**Avis de la Mission régionale d'autorité environnementale de
Nouvelle-Aquitaine sur le projet de révision allégée n°7 du plan
local d'urbanisme intercommunal (PLUi) de l'ex-communauté de
communes du Pays sud-Gâtine (79) porté par la communauté de
communes du Val de Gâtine**

n°MRAe 2025ANA19

dossier PP-2024-16859

Porteur du Plan : Communauté de communes du Val de Gâtine

Figure 5: Schéma de synthèse des projets et des évolutions de zonage envisagés
(source : Rapport de présentation, p.9)

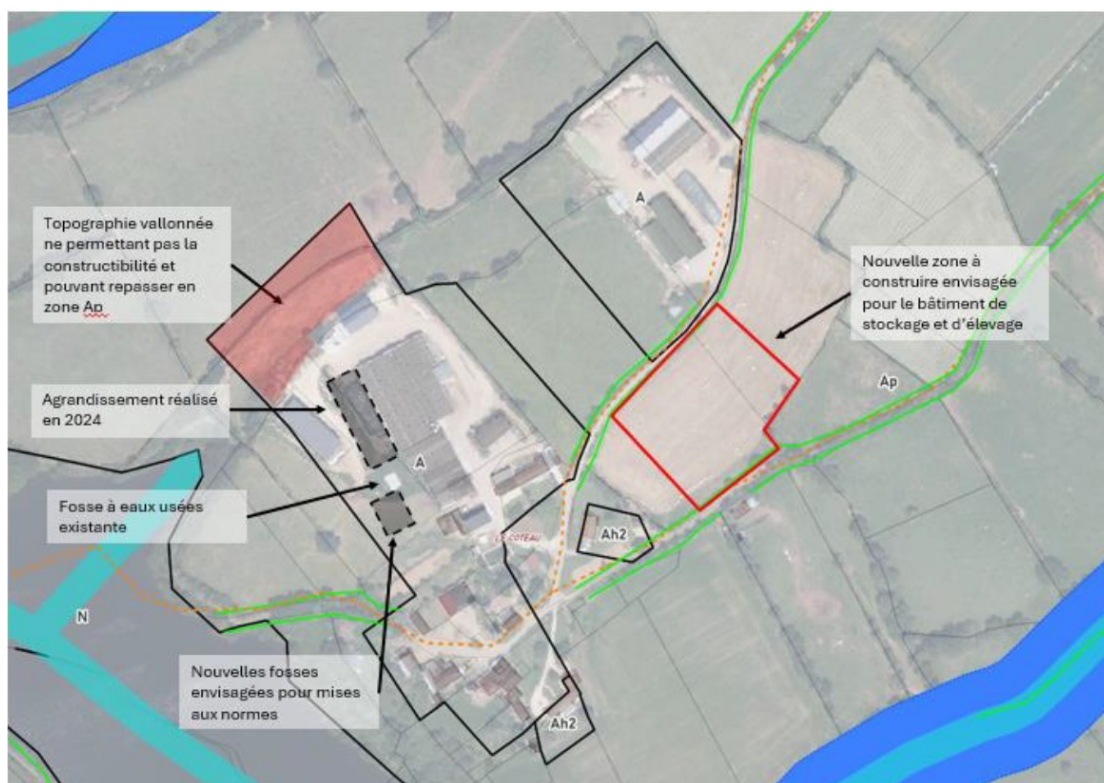
Le dossier propose par conséquent d'élargir le zonage A autour de l'exploitation, sur une emprise de 8 800 m², en déclassant le zonage Ap en vigueur, et dans le même temps de reclasser en zone Ap des parcelles non bâties de l'exploitation (soit 5 600 m²), actuellement classées en zone A, dont la topographie vallonnée n'est pas propice à un aménagement.

La MRAe relève que le rapport n'explicite pas l'emprise foncière nécessaire pour le développement de l'activité de l'exploitation agricole existante, qui s'avère bien supérieure au projet d'implantation d'un bâtiment de 1 500 m².

La MRAe considère que le choix du périmètre d'extension de la zone agricole A répond à des critères d'opportunité foncière et de localisation des parcelles dans le prolongement de l'exploitation existante, sans qu'aucun scénario alternatif de moindre impact sur l'environnement ne semble avoir été envisagé.

La MRAe recommande de justifier les emprises concernées par la révision allégée du PLUi (8 800 m²) au regard du projet envisagé (1 500 m²) et de rechercher des sites alternatifs en dehors du périmètre de protection rapprochée du captage d'eau potable.
